Relazione paesaggistica e tecnico-ambientale contro la realizzazione dell'impianto eolico sul Monte Mia (Pulfero, UD)

La presente relazione tecnica si propone di analizzare in dettaglio le criticità paesaggistiche, ambientali, geotecniche e sismiche connesse alla proposta di realizzazione di un impianto eolico costituito da quattro aerogeneratori industriali sul crinale del Monte Craguenza, nel Comune di Pulfero (UD).

Figura 1 la freccia indica la posizione di Cividale

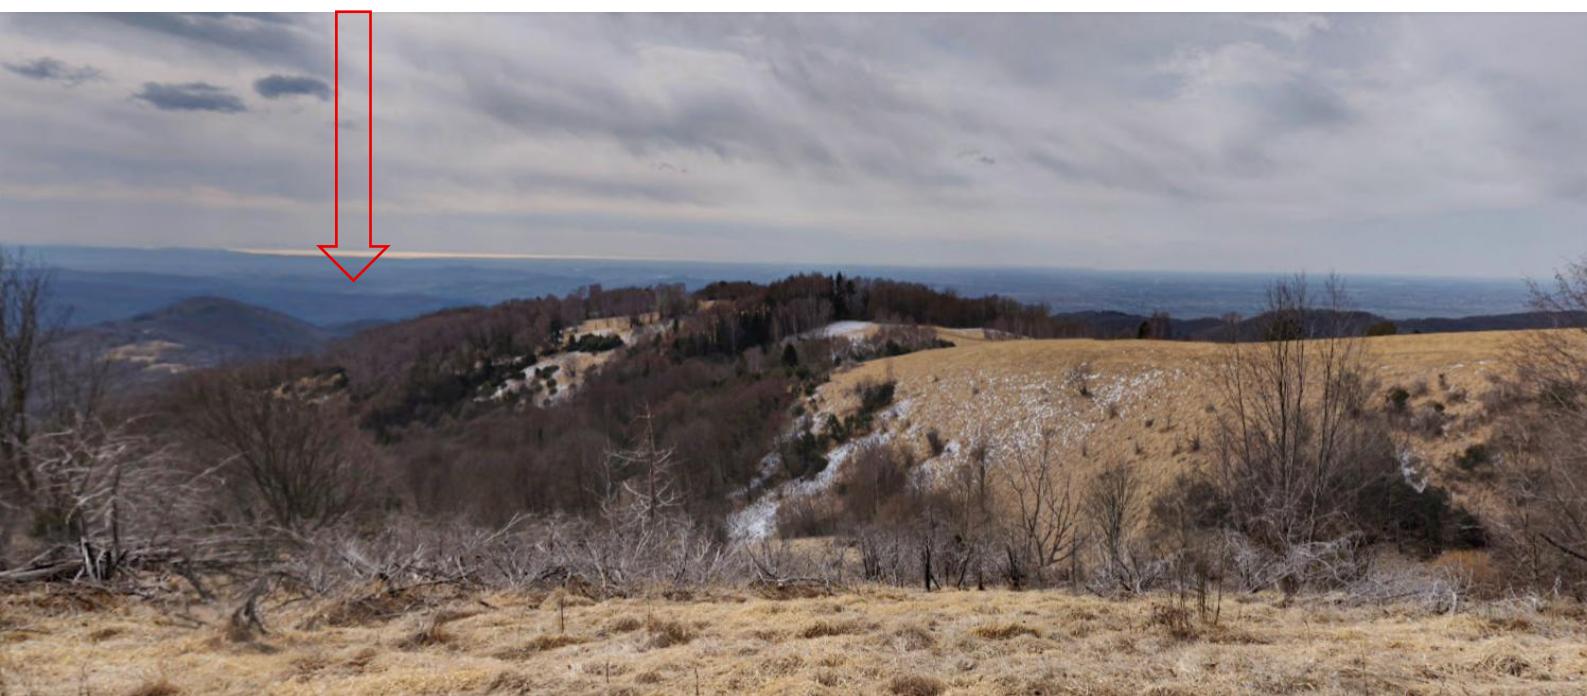
L'area è visibile direttamente dal centro storico di Cividale del Friuli, riconosciuto sito del Patrimonio Mondiale UNESCO dal 2011 come parte del seriale “I Longobardi in Italia: i luoghi del potere”. Il Piano di Gestione UNESCO evidenzia che: “la relazione visiva e simbolica con il paesaggio naturale circostante costituisce parte integrante del valore universale eccezionale (OUV) del sito”.

- impatto negativo sulla percezione del contesto monumentale;
- **rischio per la permanenza del riconoscimento UNESCO.**

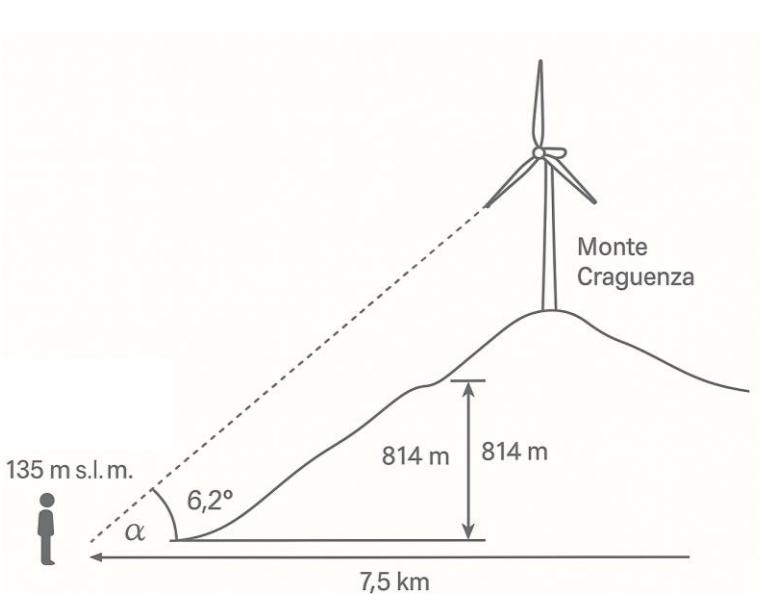
Figura 6 Tenendo conto che le turbine eoliche sul Monte Craguenza sono collocate a 949 m s.l.m., possiamo affinare il calcolo dell'angolo visivo (α) in modo più realistico, considerando. L'osservatore si trovi in centro a Cividale del Friuli a circa 135 m s.l.m., e che la distanza in linea d'aria dal punto di osservazione alla turbina sia 7,5 km. L'altezza relativa della turbina rispetto al punto di osservazione è: $\Delta h = 949 \text{ m} - 135 \text{ m} = 814 \text{ m}$.

$$\alpha = \arctan(814/7500) \approx \arctan(0,1085) \approx 6,2^\circ$$

Un angolo di $6,2^\circ$ è perfettamente percepibile a occhio nudo, soprattutto se l'elemento visibile è in contrasto con il profilo del crinale o del cielo, come nel caso delle pale eoliche di oltre 100 m.
